Febrero 2023 | Danfoss Climate Solutions for Cooling

TECH INSIDER

Cambio del diagrama de cableado de los códigos A14 de Optyma para aplicaciones comerciales ligeras

Conexión eléctrica existente

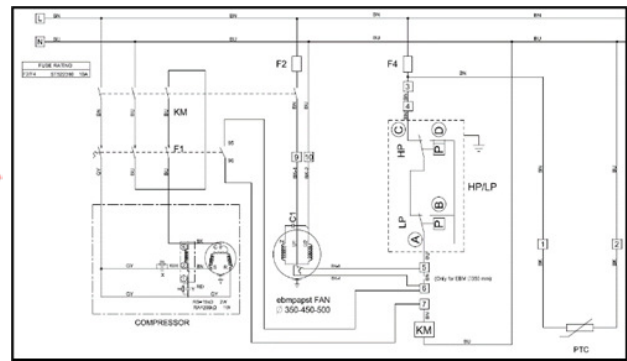
De acuerdo con el diagrama de cableado, el PTC se conecta a la fuente de alimentación; sin embargo, como medida de mejora de la calidad, nos hemos dado cuenta de que el PTC debe conectarse a la salida (lado de carga) de un fusible del circuito de control para protegerlo mejor contra quemaduras en caso de cortocircuito. El cortocircuito puede producirse si se corta el aislamiento del cable y hay contacto entre un cable y una pieza metálica de una unidad.

- Se ha cambiado el diagrama de cableado interno para mejorar la calidad y la seguridad de PTC contra quemaduras en caso de cortocircuito.
- No hay cambios en ninguna otra característica o componente.

Los cambios se introducirán en las nuevas unidades de producción y se actualizará el diagrama de cableado.
